חוות דעת מומחה

בן עזרא
מחכננים
ויועצים
בע"מ

מזמין חוות הדעת: ועד הורים בי"ס חב"ד
פרטי התקשרות: 04-7741001
כתובת הנכס: השלום 2, חדרה

אני, החתום מטה, נתבקשתי על ידי ועד הורים ב"ס חב"ד לתת חוות דעתי המקצועית בנושא: התאמת הנכס לייעודו.

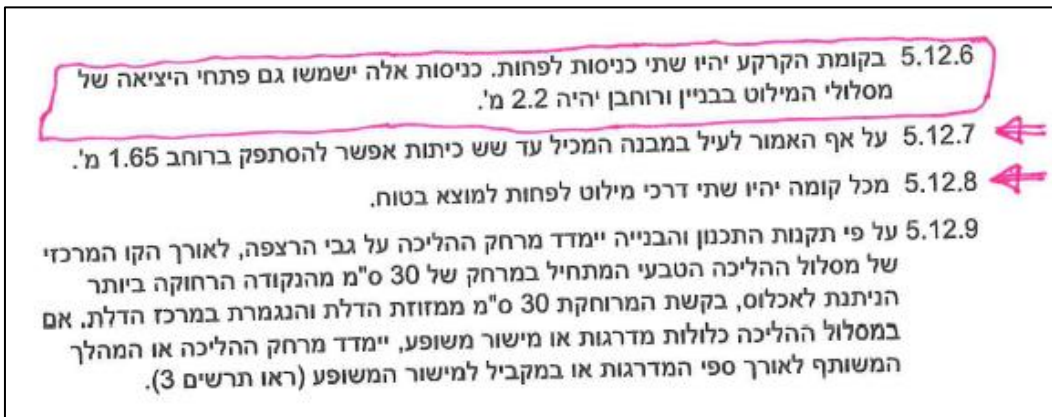
9. הצירוף של שני רומים ושלח ביניהם חורג בהפרש רב מעל התחום המותר שהוא 61 ס"מ עד 63 ס"מ, המדרגות עם שברים, בלי אף מדרגה ומדגם ירוד.

המצב הקיים מנוגד להרגלי הליכה של בני אדם, ויוצר בשל כך סיכון בטיחותי.

ראה לדוגמא סעיף 6.2.2 לחוזר מנכ"ל משרד החינוך - סידורי בטיחות במבני מוסדות חינוך, בתוקף מ-1 בפברואר 2013 להלן ציטוט:

| מידות | 6.2.2 |
|-------|--|
| א. | מידותיהן של המדרגות במוסד חינוך ייקבעו על פי הנוסחה הזאת: 2 רומים + השלח = 63-61 ס"מ (בהתאם לתקנות התכנון והבנייה). |

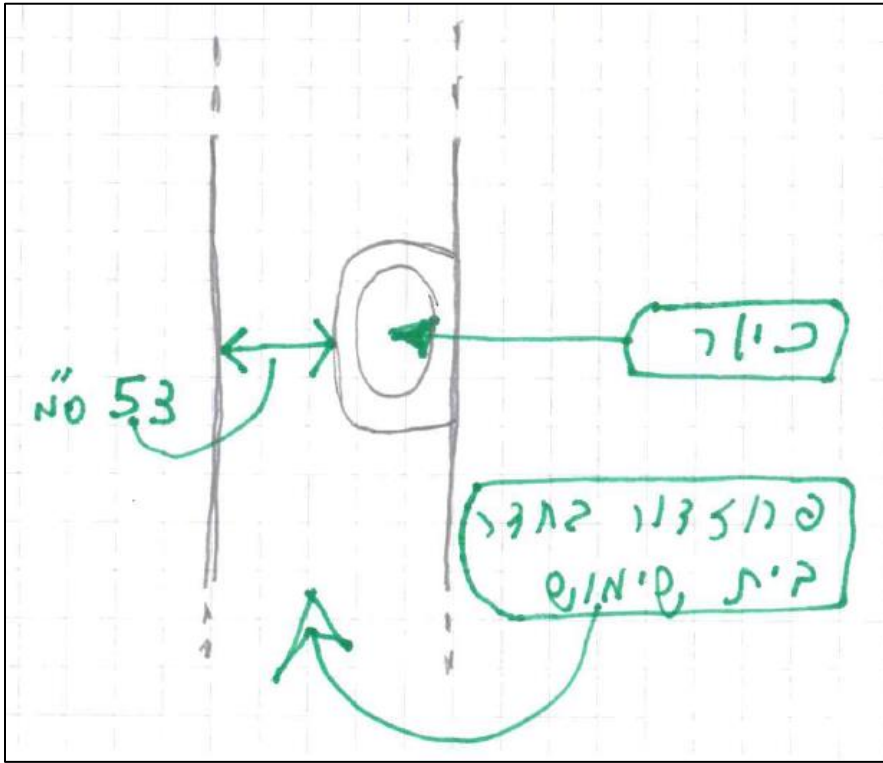
10. על פי חוזר מנכ"ל משרד החינוך "סידורי בטיחות במבני מוסדות החינוך" סעיף 5.12.6, נדרש שיהיו שתי כניסות לפחות אל המבנה; בפועל יש רק כניסה אחת. חוזר מנכ"ל משרד החינוך ניתן להורדה כקובץ מאתר משרד החינוך.

יצוין כי מספר הכיתות הוא 8, כך שההחרגה שבסעיף 5.12.7 לא קיימת.

להלן תרשים להבהרת הליקוי:

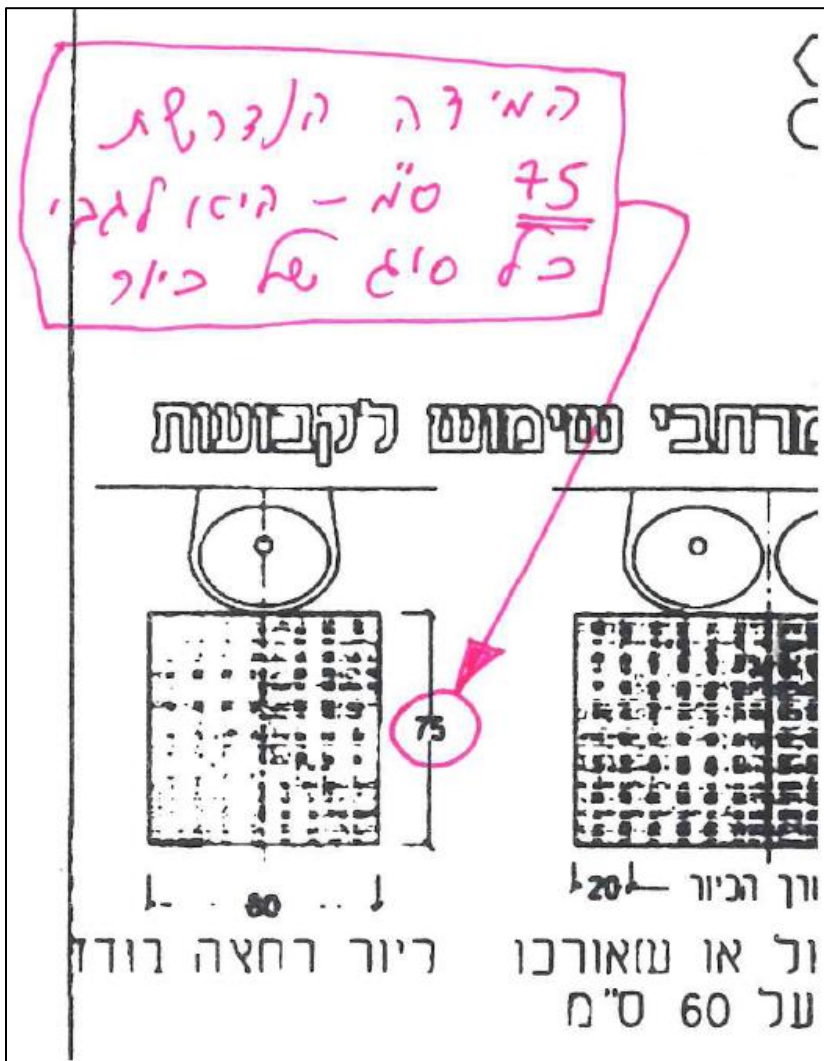
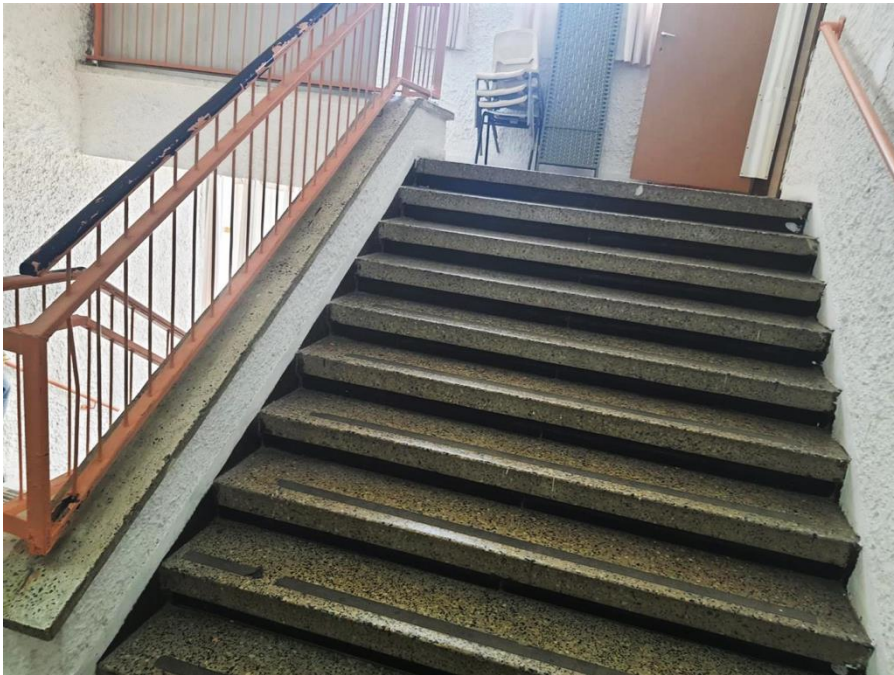
13. אין התאמה להליכת בהצבת כיור - בבדיקת מרחק קיר-כיור בקומה העליונה, המרחק למעבר בחדר השירותים הוא 53 ס"מ בעוד שעל פי הל"ת נדרש רוחב 75 ס"מ לפחות.

הדרישה בהלית:

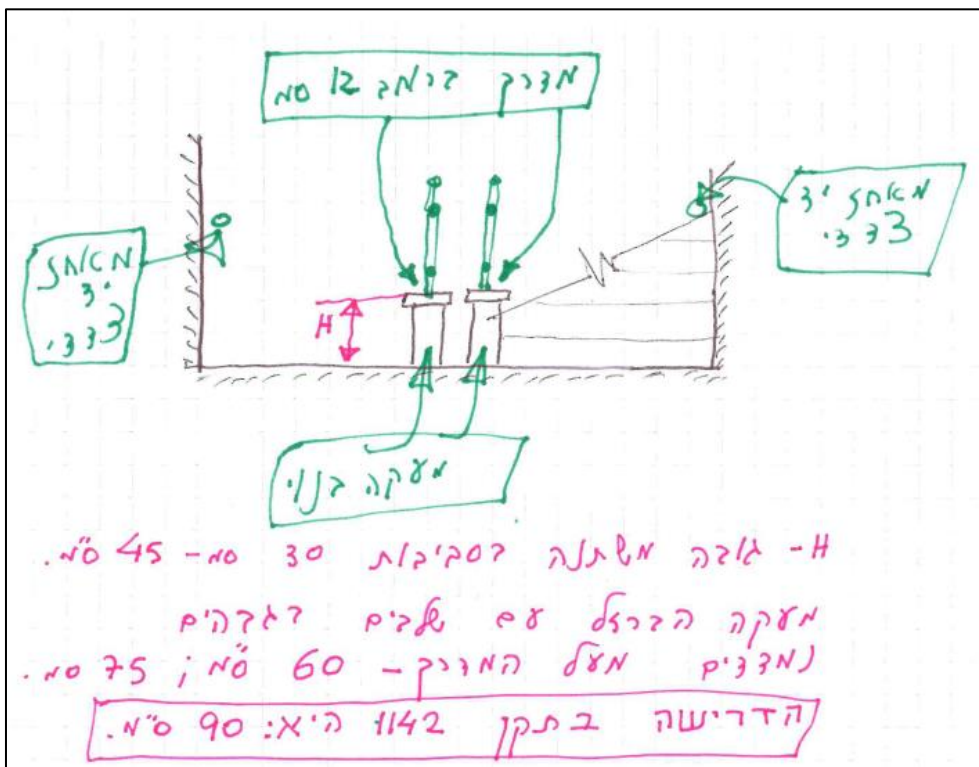
מבנה המעקה מנוגד לתקן 1142, לתקנות ולחוזר מנכ"ל.

גובה המעקה הברזל על פי התקן צריך להיות 90 ס"מ ובפועל הוא 60 ס"מ ו-75 ס"מ. המדידה היא מפני המעקה הבנוי.

בפועל, יש סיכון בטיחותי מובהק במבנה מעקה המדרגות שמידותיו נתונות לעיל.

להלן תרשים מצב קיים:

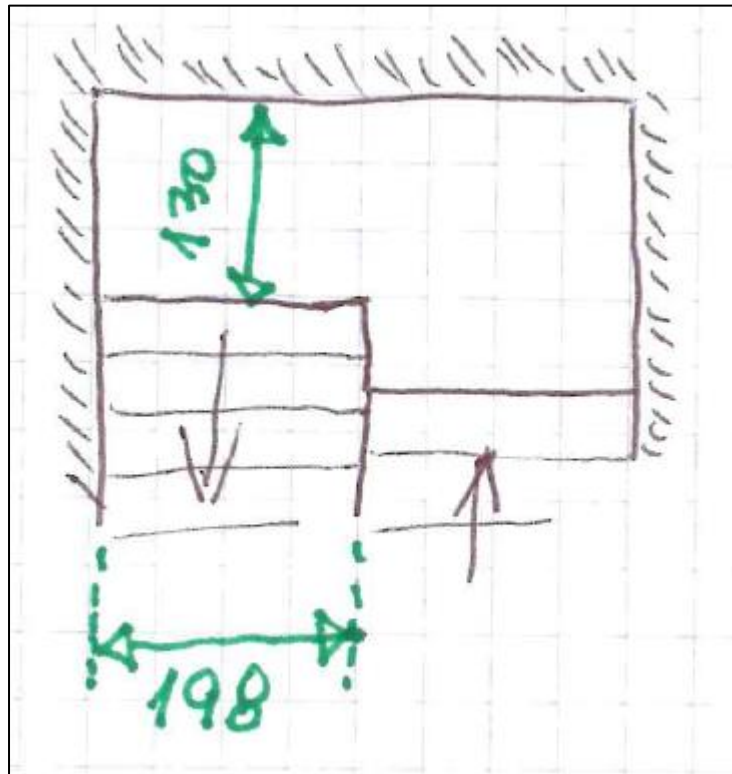
15. המשטח האופקי מול מהלך המדרגות עומקו 130 ס"מ והוא קטן מרוחב המהלך שהוא 198 ס"מ.

על פי התקנות, בכל שלביהן החל מ-1970, נדרש כי עומקו של המשטח האופקי יהיה לפחות כרוחב מהלך המדרגות.

(אל חדרי הכיתות)

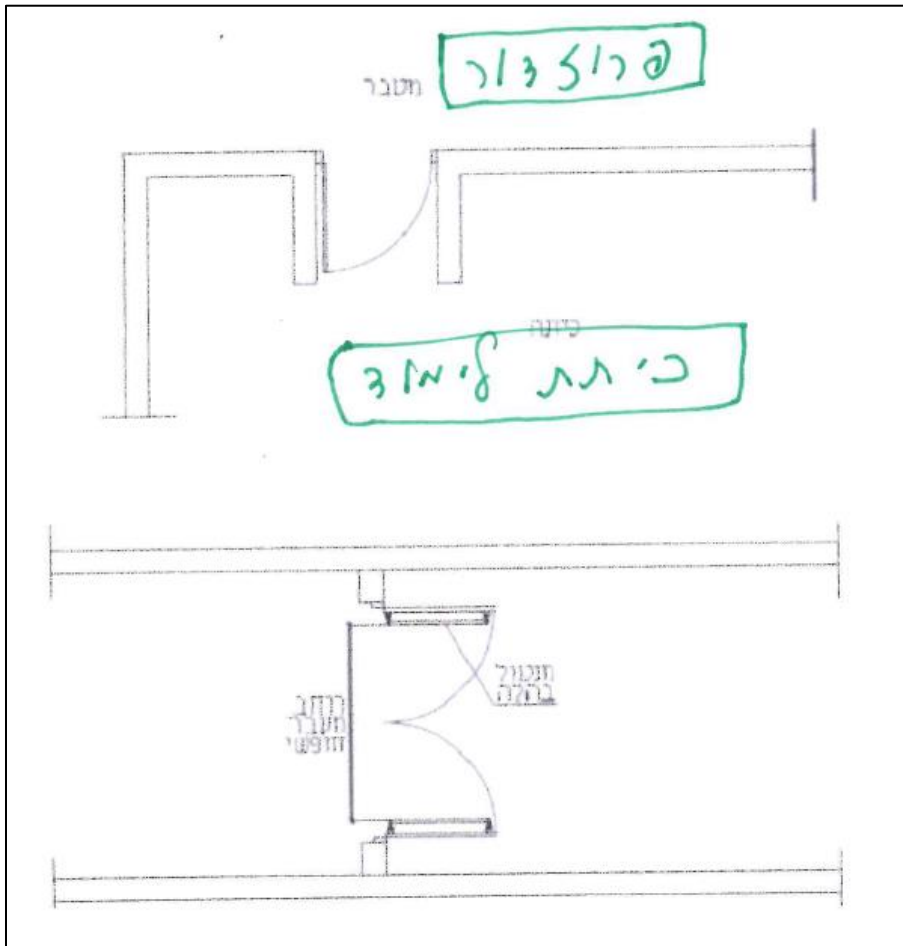
16. חלק מהדלתות של המבנה נפתחות לכיוון הפרוזדור - לרבות חדר מורים שבקומה 3, ודלתות חדרי לימוד בקומות 2 ו-3.

הפתיחה היא בניגוד לחוזר מנכ"ל משרד החינוך.

גם הדלתות הנפתחות אל פנים החדרים - בנויות ללא קירות בשני צדי הדלת, וזאת בניגוד לחוזר מנכ"ל משרד החינוך.

הדרישה היא כי פתיחת הדלת לא תהיה לכיוון הפרוזדור, המיועד למילוט וכן נועד למעבר ילדים - והסיכון שבפתיחת דלתות לכיוון הפרוזדור הוא ברור.

"דלת הנפתחת אל הפרוזדור, או המעבר, יש להתקינה בתוך גומחה של קיר".

צילום תרמי מוכיח זאת:

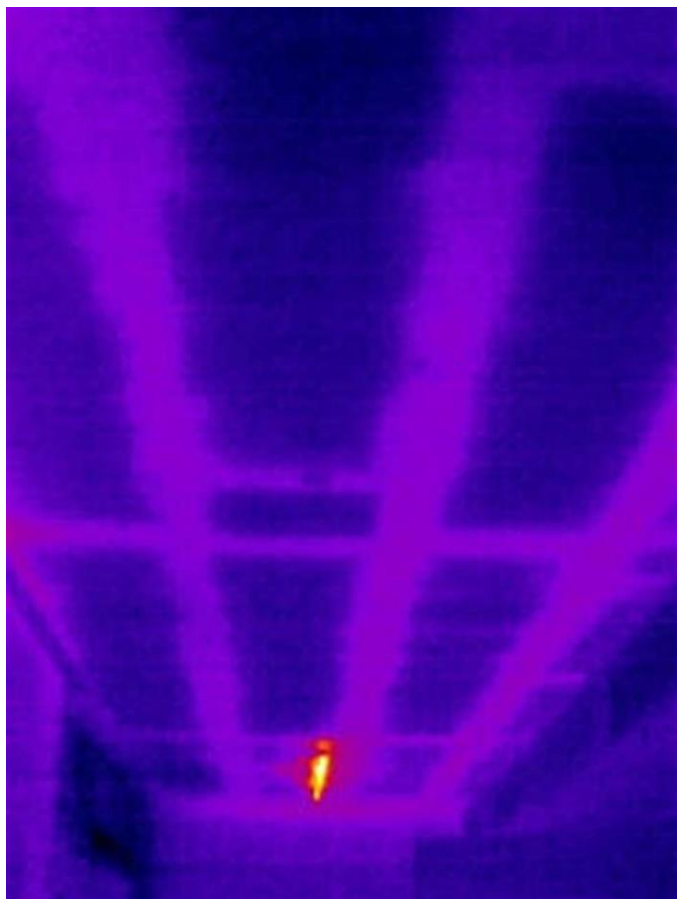
שלושת התקרות הן כאמור בנויות בבניה קונבנציונאלית - מבטון מזוין, והן תקרות צלעות לכיוון אחד;

כך גם בחדרי הכיתות.
